改善箇所説明図

不具合の内容

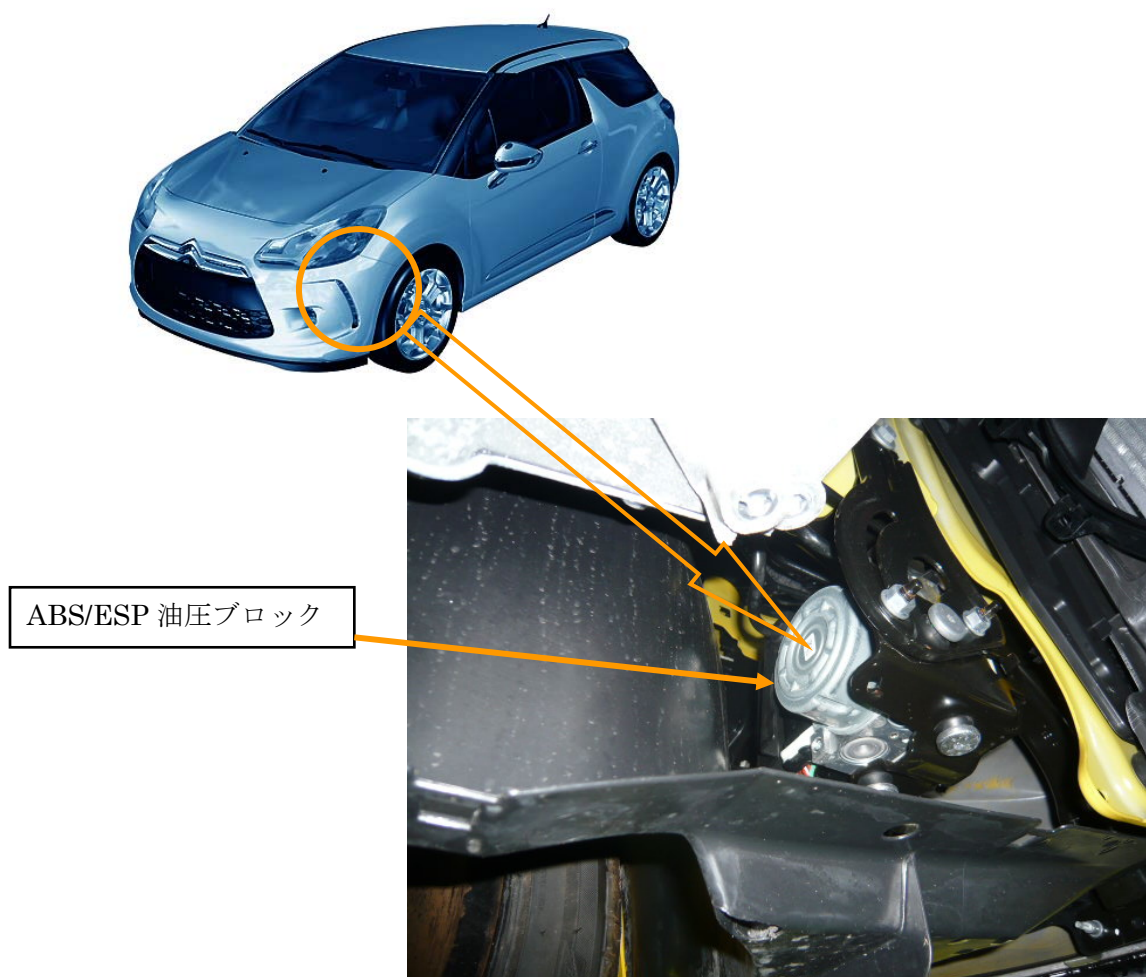
エンジンルーム内の ABS/ESP 油圧ブロックにおいて、部品製造工程で内部部品の油圧制御用ピストンを誤って組付けをしたものがある。そのため、ABS 及び ESP が正常に作動しないおそれがある。

全車両、ABS/ESP 油圧ブロックを点検し、当該点検の結果、内部に異常が確認された場合は、正規の部品に交換する。

対策済車両には、ブレーキリザーバータンクに黒色のマーキングを実施し、運転者席側ドア開口部のドアロックストライカー付近に外-1859 のステッカーを貼付する。
